11 de febrero de 2013

**AVISO DE RETIRO POR MOTIVOS DE SEGURIDAD:
MANGUITO SAYFLINK
Se requiere acción inmediata**

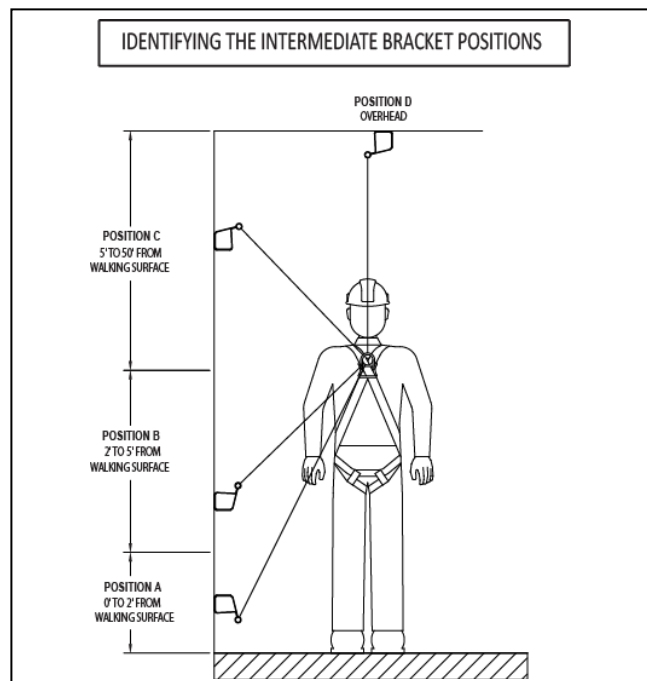
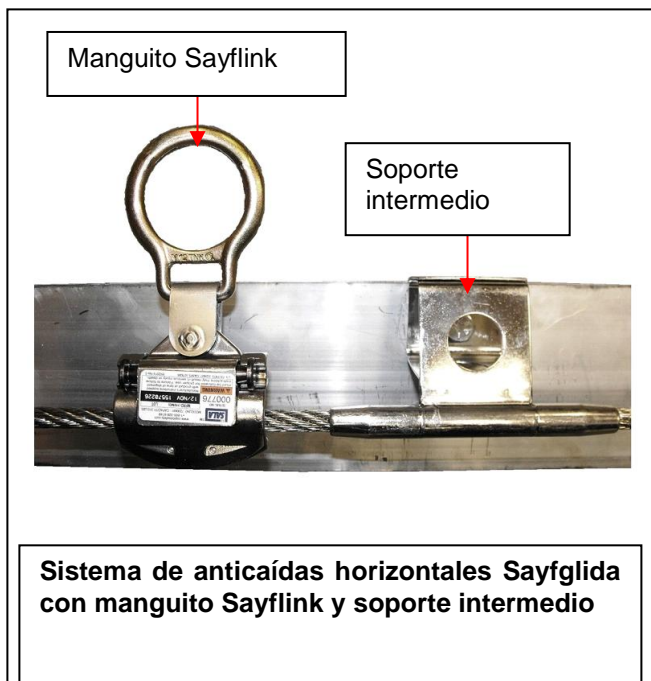
El motivo para retirar los manguitos es que, cuando los soportes intermedios están instalados al nivel de la superficie transitable (entre cero y dos pies por encima de la superficie transitable, como se muestra en la Posición A a continuación), hay una posibilidad remota de que el manguito se desenganche del cable, ya que se desliza sobre un soporte intermedio mientras sigue a un trabajador en movimiento a través de la superficie transitable. Consulte "Identificar las posiciones de soportes intermedios" a continuación.

Aunque las pruebas de Capital Safety muestran que el manguito Saylink es seguro para usar en las posiciones de soporte B, C y D, como se muestra anteriormente (y en cualquier altura entre estas posiciones), Capital Safety retirará todos los manguitos Saylink por mayor precaución, sin importar la altura de los soportes instalados de forma permanente.

Si utiliza manguitos Saylink que se fabricaron después de mayo de 2004, deje de utilizar los manguitos inmediatamente y comuníquese con el Departamento de Servicio al Cliente al 1-800-328-6146 para coordinar la devolución de los manguitos. Capital Safety reparará o reemplazará el manguito, según las necesidades específicas del usuario final. Esto se hará a cuenta de Capital Safety. El reemplazo gratuito aplica solamente si el manguito defectuoso está en buena condición de trabajo según lo determine Capital Safety; sino, podrían aplicar cargos.

Una protección de caídas alterna debe ser utilizada hasta que se reciba el manguito actualizado. Recomendamos eslinga de brazos gemelos para mantener el amarre al 100 % durante el uso del sistema Sayfglida.
